Lausunto koskien liittymää yhdystien 12021 varrella, Parainen

Yksityistietoimitus nro 2024-728272 Paraisilla, jossa hakija vaatii yksityistien siirtämistä ja esittää kuutta eri liittymävaihtoehtoa maantielle. Kyse on Gytjtantien (yksityinen tie) siirtämisestä ja uuden liittymän saamisesta Lillandet yhdystiehen nro 12021 (osoitenimeltään Lillandintie).

ENNAKKOLAUSUNTOPYYNTÖ/
PIRELY/9324/2024

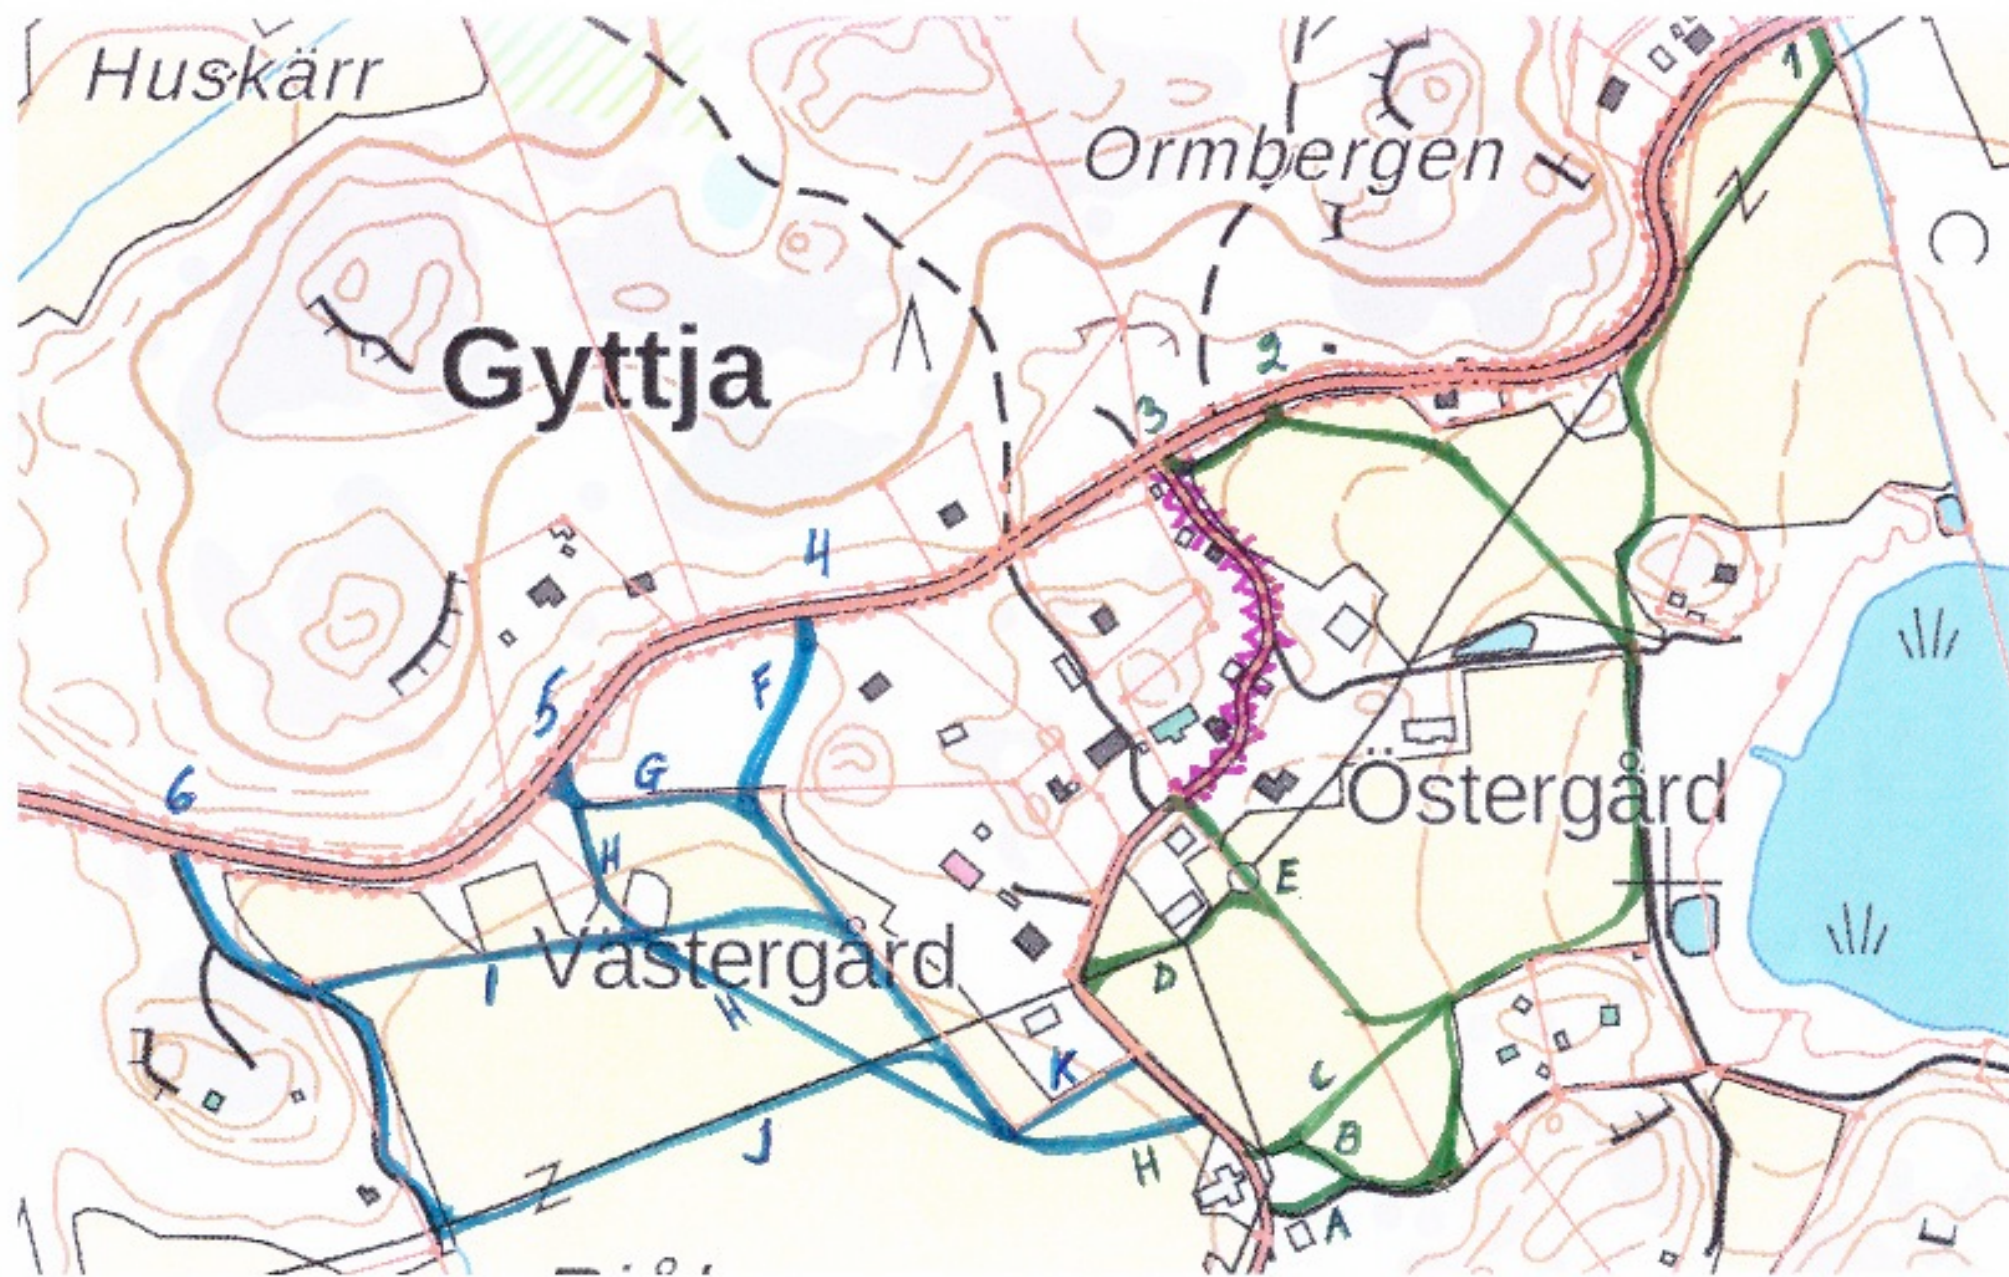
Maantiehen liittyminen on lausuntopyynnössä esitetty seitsemään vaihtoehtoiseen sijaintiin. Näistä kuusi on merkitty liitteenä olevaan karttaan.

Kartta- ja kuvamateriaalitarkastelun perusteella näkemävaatimus on saavutettavissa parhaiten sijainneissa 2, 3 ja 6. Muissa vaihtoehtoissa esteeksi muodostui pohjavesialue, liittymisnäkemäesteet, häikäisyhaitat ja kaavoitus.

Pirkanmaan ELY-keskuksen L-vastuualue kiinnittää erityistä huomiota liittymien määrään ja liittymätiheyteen. Jokainen liittymä muodostaa liikenneturvallisuusriskin. Kulkuyhteyksiä kiinteistöille yhdistetään yhteisten liittymien kautta, mikä on tienpidon ja liikenneturvallisuuden kannalta tarkoituksenmukaista. Maantien 12021 liittymämäärän ei tulisi kasvaa kyseisellä osuudella. Vaihtoehto 2 vaatii siten olemassa olevan liittymän (Gyttjantie) purkamisen. Vaihtoehto 3 edellyttää sellaisen tielinjauksen, ettei häikäisyhaittaa aiheudu maantien 12021 käyttäjille yksityistien käytön vuoksi.

Pirkanmaan ELY-keskus ilmoittaa lausuntonaan, että sen mielestä kulku voidaan järjestää liitekarttaan merkitylle ja lausuntopyynnön mukaiselle maantien kohdalle vaihtoehtoinen 2, 3 tai 6, huomioiden edellä mainitut ehdot. Liittymisnäkemät tulee mitata ja yleisrajoituksen kohdalla käyttönopeus arvioida ennen lopullista päätöstä liittymän sijainnista.
